## VARIANTI E MODIFICHE ALLA

### FT-901

## FT901DM - FTV901R

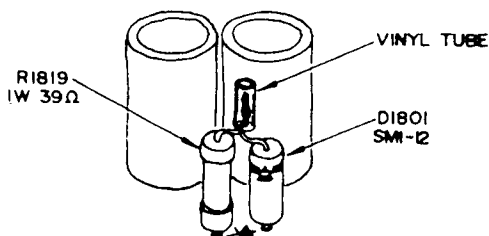
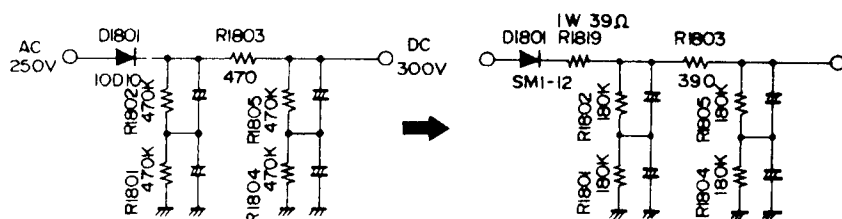
La modifica è stata fatta allo scopo di proteggere da guasti R1803 per colpa dei possibili sbilanciamenti in C1802 e C1803; e il guasto di R1803 può provocare la distruzione dei condensatori di filtro.

- 1) sostituire R1801, 1802, 1804 e 1805 con resistenza da 180 k $\Omega$ /1/2W;
- 2) sostituire R1803 con 390  $\Omega$ /2W
- 3) aggiungere una nuova R1819 (39 $\Omega$ /1W) in serie con un D1801;

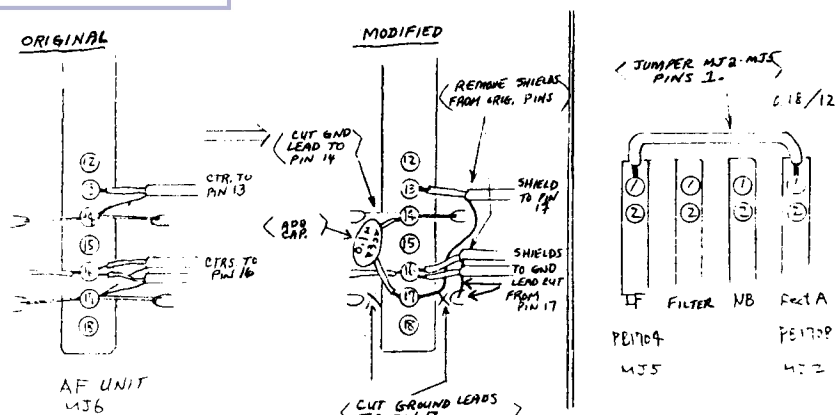
In alcuni dei primi modelli del FT-901, si può udire un leggero ronzio in ricezione; è più facile ascoltarlo portando a zero i controlli AF e RF gaire. Il problema deriva da un loop di massa, ma con una modifica abbastanza semplice si può risolvere.

- 1) Identificare l'unità MJ6 sul fondo dello chassis.
- 2) Tagliare i fili di massa dal piedino 17, ed il filo di massa sulla sinistra del pin 14.
- 3) Identificare il cavo il cui centro è collegato al pin 13; rimuovere lo schermo di questo caso dal piedino 14, e riconnetterlo al 17.
- 4) Individuare i due cavi i cui centri sono collegati al pin 16; i loro schermi vanno tolti dal piedino 17 e connessi al punto di massa precedentemente collegato al piedino 17 dal lato destro.
- 5) Aggiungere un condensatore da 100n/25v fra i piedini 14 e 17 (ceramico).
- 6) Ponticellare il pin 1 di MJ2 con il pin 1 di MJ5.

Figure 1

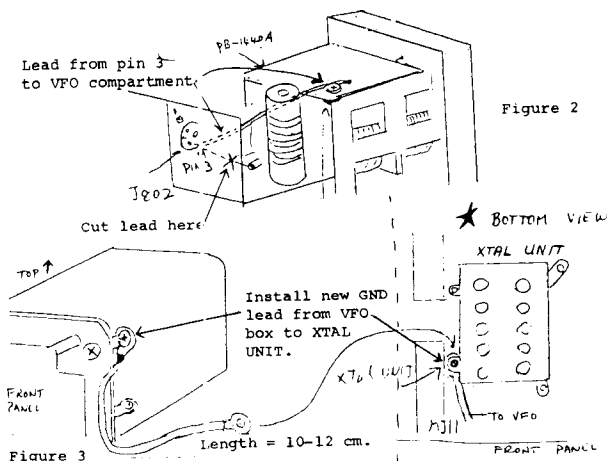
Alcuni transceiver FT-901 del primo e secondo lotto di produzione presentano uno slittamento del VFO in presenza di un transceiver 2 m nelle vicinanze; il fatto è provocato da un loop di massa, che ora indichiamo come eliminare.

- 1) Riferirsi alla fig. 1, e tagliare la pista indicata nell'unità VFO PB-1440A; montare un ponticello come indicato
- 2) Riferirsi alla fig. 2, e tagliare il filo di massa dal pin 3 del J802; il filo deve essere rivoltato così da realizzare il collegamento dal pin 3 di J802 alla scatola dell'unità VFO
- 3) Riferirsi alla fig. 3, e collegare un nuovo filo di massa dal fianco del comparto VFO al terminale di massa sull'unità XTAL, immediatamente adiacente a MJ11

Before modification

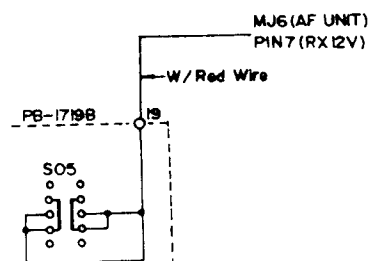
È stata apportata una modifica nell'alimentazione fornita alla piastrina del noise-blanker sugli FT-901 del lotto di produzione n. 8.

Questa modifica ha lo scopo di prevenire un'emissione spuria occasionale ad una frequenza 455 kHz più alta di quella di trasmissione.

Essa consiste nello scambiare la linea a 12 V al pin 19 dal PB-1719B su una linea a 12V di ricezione.

In produzione questo si ottiene staccando il filo marrone del pin 19, e collegando un filo fra il suddetto pin 19 ed il pin 7 del MJ6, il connettore per l'unità AF.

— ORIGINAL —

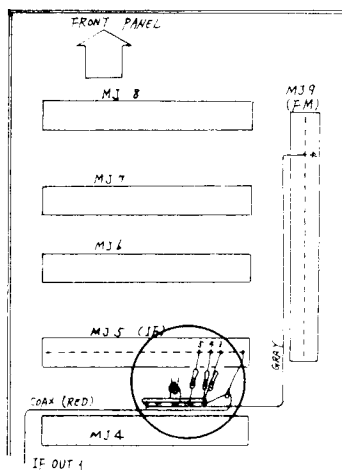
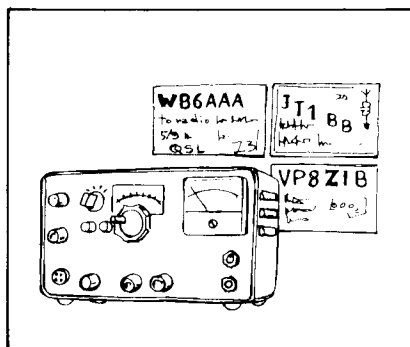
Il problema per il quale lo squelch del FT901 occasionalmente si sblocca qualora si riceva un impulso di rumore col ricevitore predisposto in FM è provocato da un ritardo

nel tempo di stacco del AGC.

Quando si riceve il rumore, viene attivato il segnale di AGC, che va a comprimere il guadagno degli stadi RF ed IF; il risultato è che l'amplificatore di rumore per il controllo di squelch non riesce ad avere dispo-

— ORIGINAL —

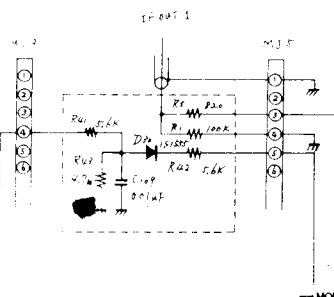
nibile un livello di rumore sufficiente per mantenere bloccato lo stadio audio.

La modifica qui descritta riduce il tempo di rilascio dell'AGC in funzionamento FM, dopo di ch  il controllo di guadagno a RF lavora solo in posizione AGC OFF.

## Modifica

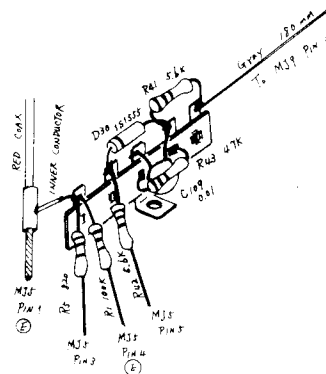
- 1) Rimuovere l'ancoraggio verticale a 2 terminali di fig. 1 e sostituirlo con uno a 5 terminali.
- 2) Montare su quest'ultimo i componenti indicati in fig. 2.
- 3) Installare il nuovo gruppetto, collegandolo come indicato nella stessa figura.
